H24-D1-3 深度52.13~52.28m 全景写真の記載 (No.106) の修正、複合面構造の解釈線 (No.107) の修正

第833回審査会合  
机上配布資料1  
敦賀発電所2号炉 敷地の地形、地質・地質構造について  
参考資料1 薄片観察結果  
参考1-224頁

第7.4.4.322図(3) 破碎部性状 H24-D1-3 深度52.13~52.28m (変位センス, 薄片観察による断層岩区分(1/2))

H27-B-3 深度26.70~26.90m 最新活動面を示す矢印の位置 (No.108) を修正, 断層ガウジの幅を変更 (No.109)

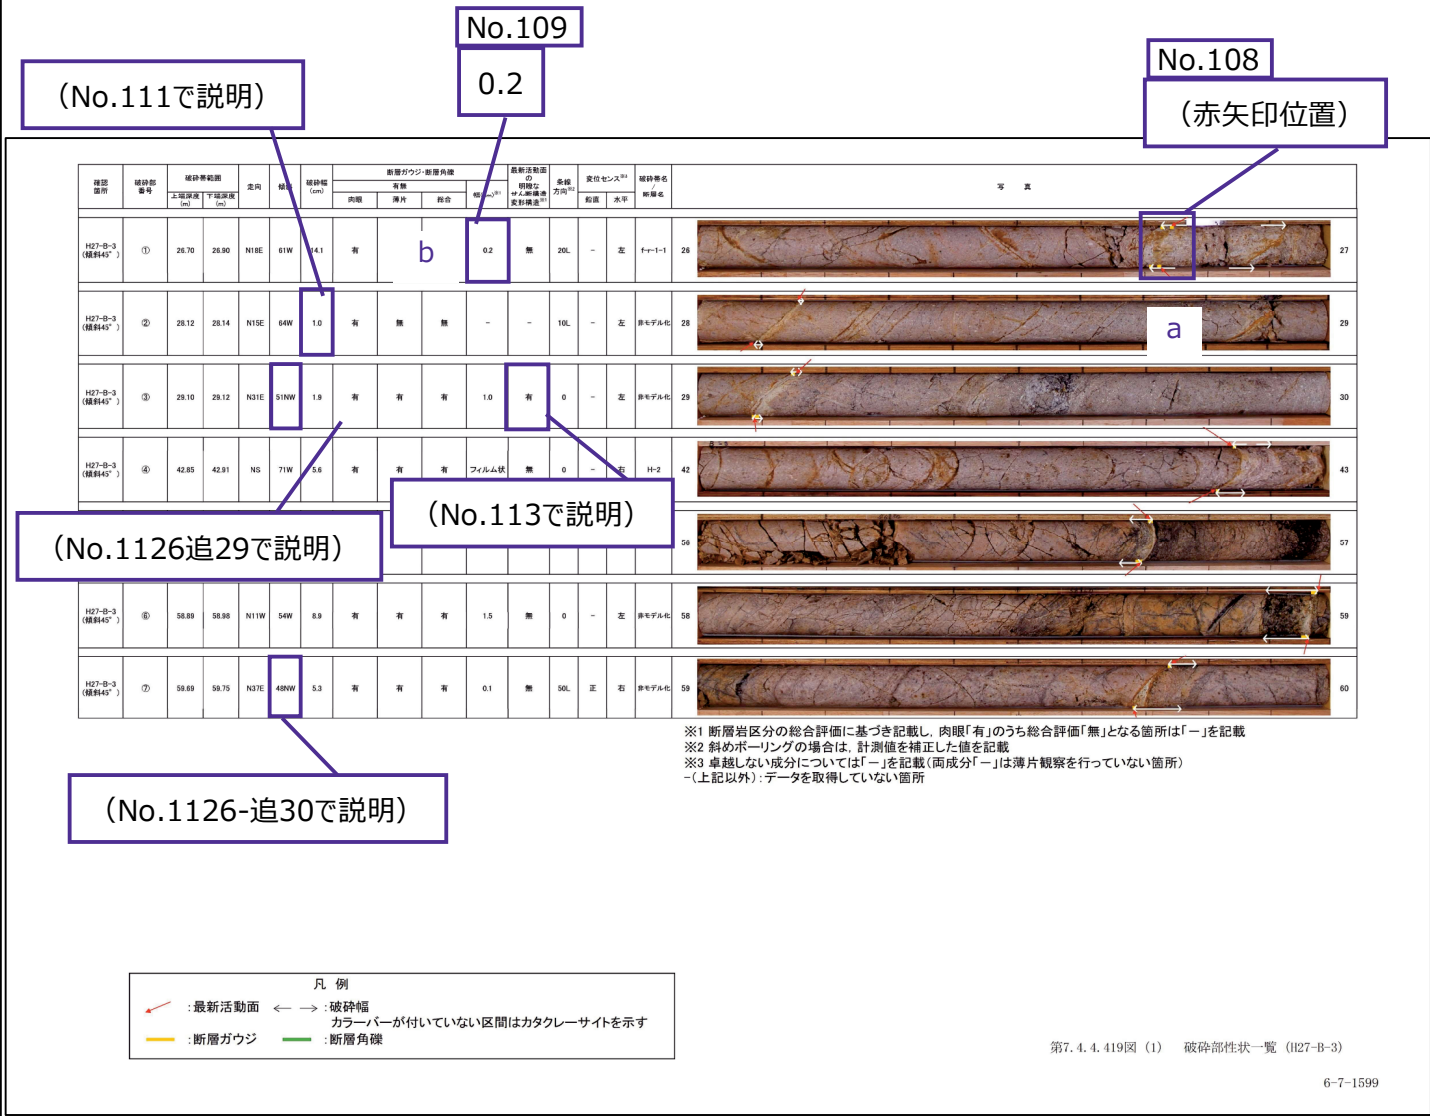
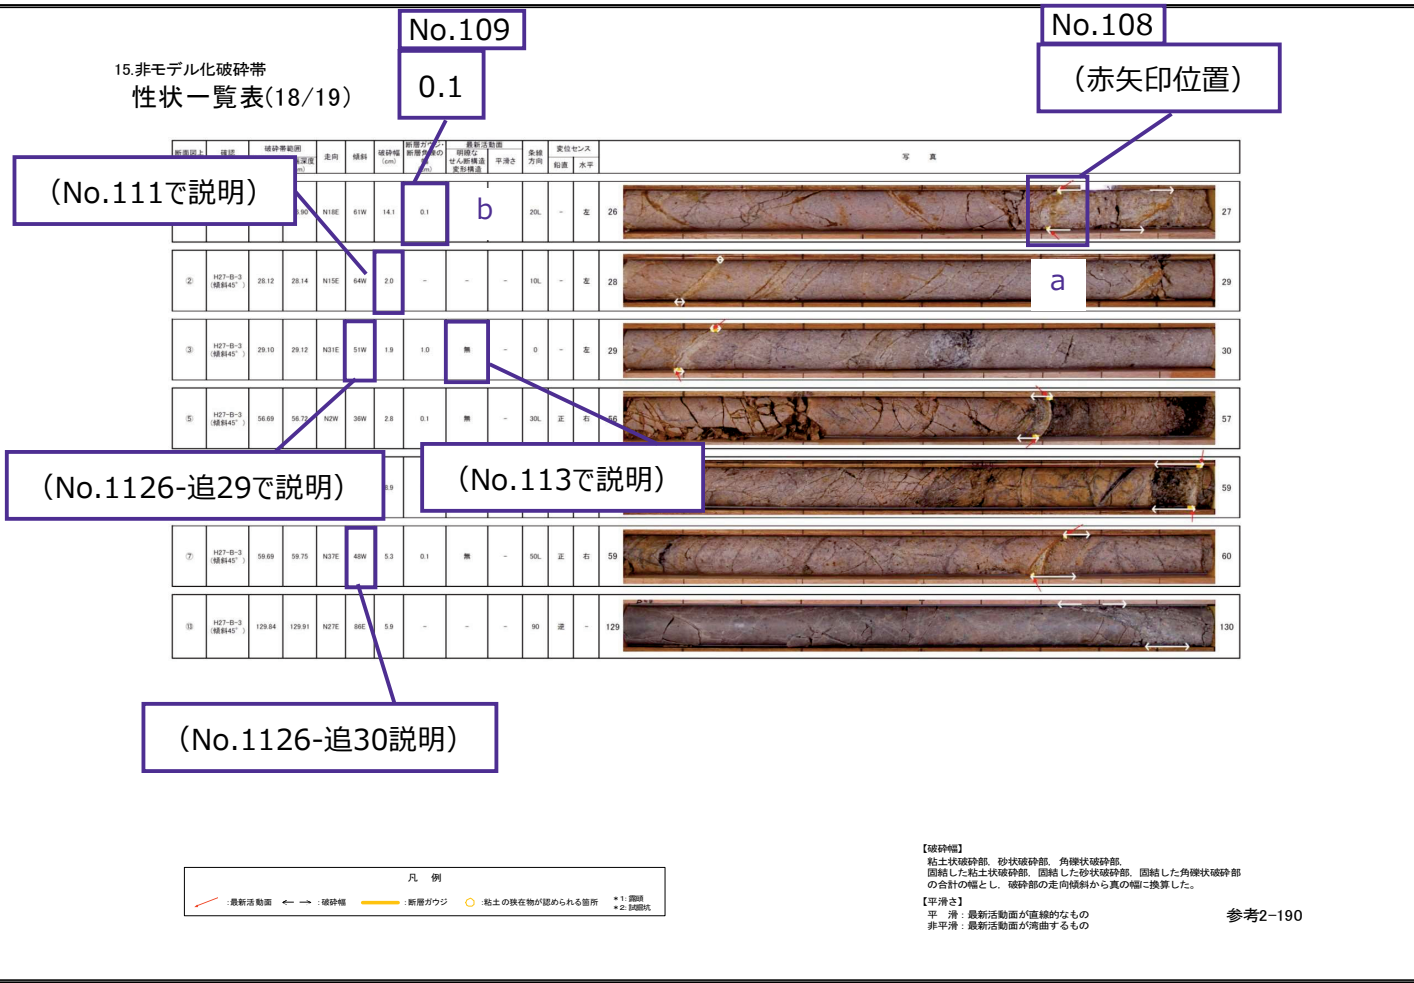
**1. 変更内容、理由及び断層連続性評価への影響**

・最新活動面の深度を修正 (No.108)

・性状一覧表において、断層ガウジの幅を0.2cmに見直し (No.109)

【理由】No.108で認定した深度26.71mの断層ガウジと、深度26.70mの断層ガウジの幅を合計した結果、従前の「0.1cm」を「0.2cm」に変更した

・薄片観察結果において、全景写真の記載を花崗斑岩に見直し (No.110)

a 最新活動面の深度を「26.71m」に修正 (No.108)

b 断層ガウジの幅を「0.2cm」に変更 (No.109)

c 全景写真の記載を「花崗斑岩」に修正 (No.110)

第7.4.4.324図 (3) 破碎部性状 H27-B-3 深度26.70~26.90m (変位センス、薄片観察による断層岩区分(1/3))

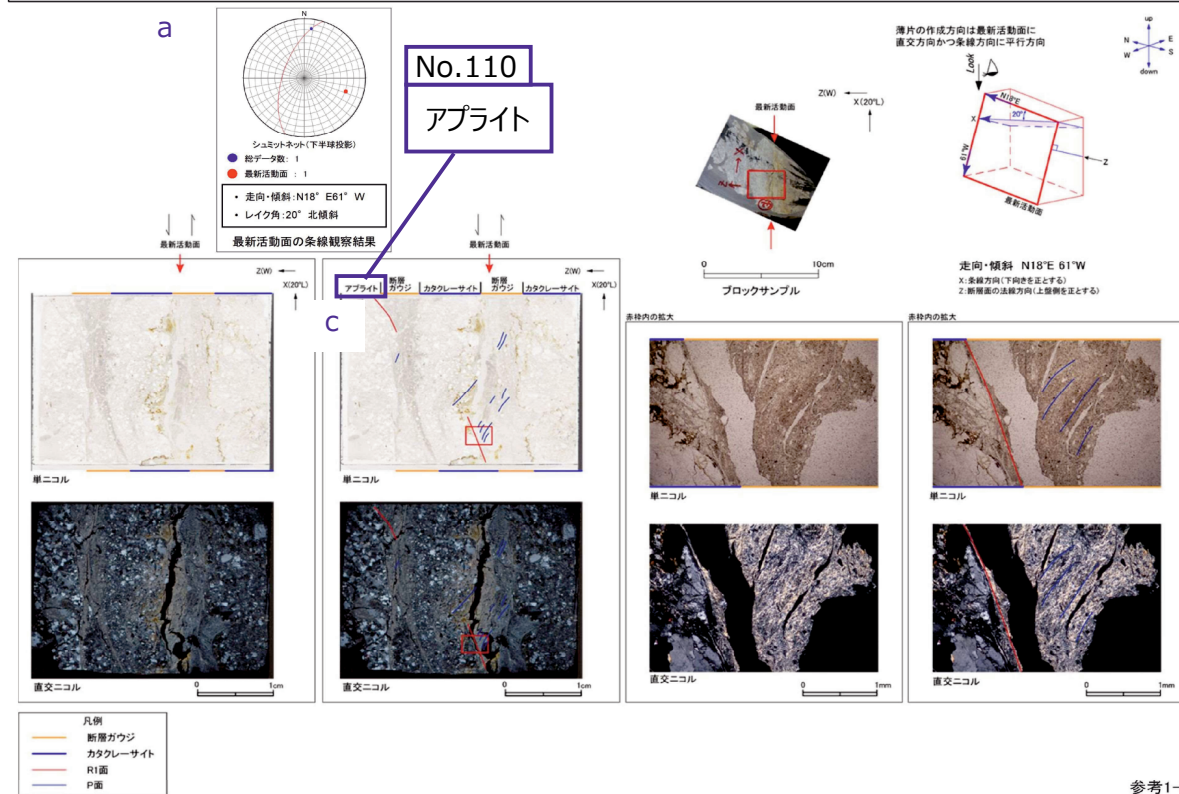
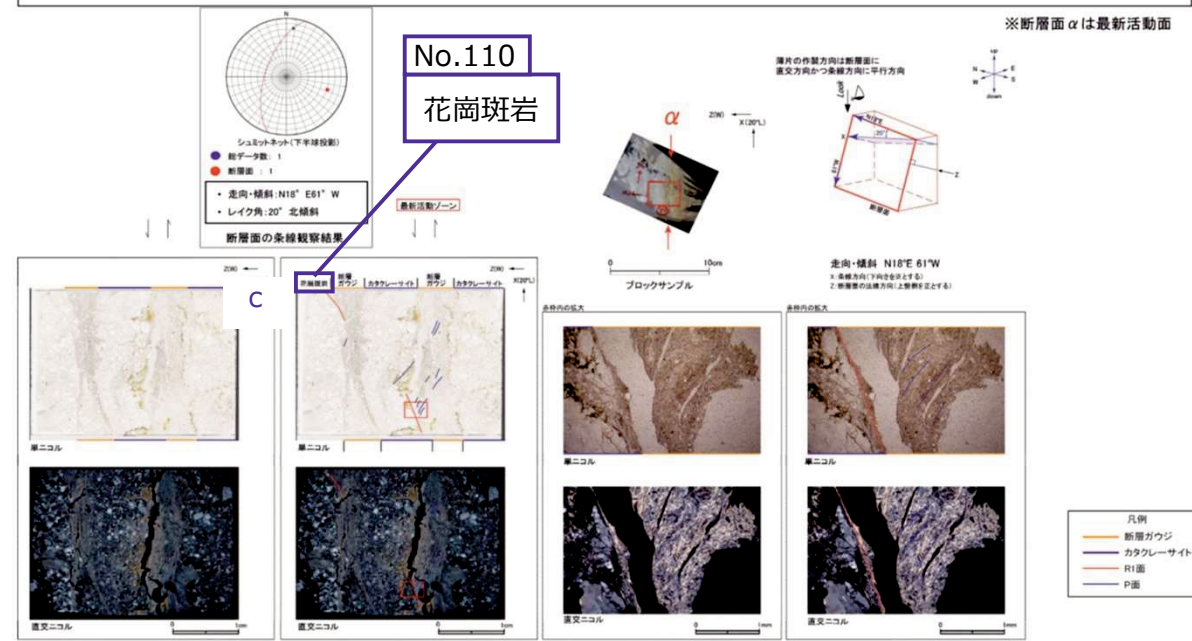
H27-B-3 深度26.70~26.90m 最新活動面の深度 (No.108) を修正、全景写真の記載を修正(No.110)

No.108

H27-B-3のボーリングコアから採取した薄片試料の観察結果によれば最新活動ゾーンの変位センスは、左ずれ成分が卓越する。  
 ・最新活動ゾーンには、断層ガウジとカタクレーサイトの特徴が認められるが、カタクレーサイトが断層ガウジに取り込まれたものと考えられることから断層ガウジと判断した。  
 ・(断層ガウジ) 基質は粘土鉱物を主体とする。  
 ・(断層ガウジ) 粘土状部の分布は帯状で直線的である。  
 ・岩片は少ない。  
 ・(断層ガウジ) 丸みを帯びている岩片が多い。  
 ・(カタクレーサイト) 岩片の粒界を横断する破断面が認められる。

断層ガウジ・断層角礫の幅算出資料 (H27-B-3 深度26.70~26.90m)

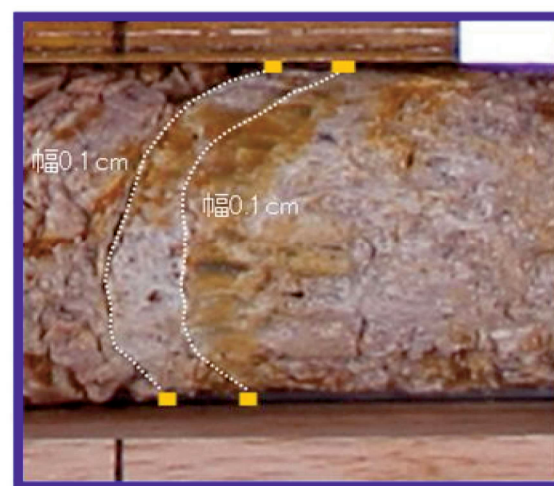
H27-B-3 深度26.70~26.90m 断層ガウジの幅 (No.109) を変更

- 従前提示していたデータでは、性状一覧表に断層ガウジの幅を0.1cmと記載していたが、以下のことから、0.2cmが正しい値であるため、0.1cmから0.2cmに変更した。
- コアの再観察の結果、断層ガウジは深度26.70mと深度26.71mにそれぞれ0.1cmずつ分布すると評価し、断層ガウジの幅は合計0.2cmであった。
- 従前提示していたデータでは、当時の作業において、No.108に記載している最新活動面の見直し結果が反映できていなかったことから、断層ガウジを深度26.70mのみと誤認し0.1cmと記載したと推定される。

・実測した断層ガウジの幅の合計は0.2cmである。
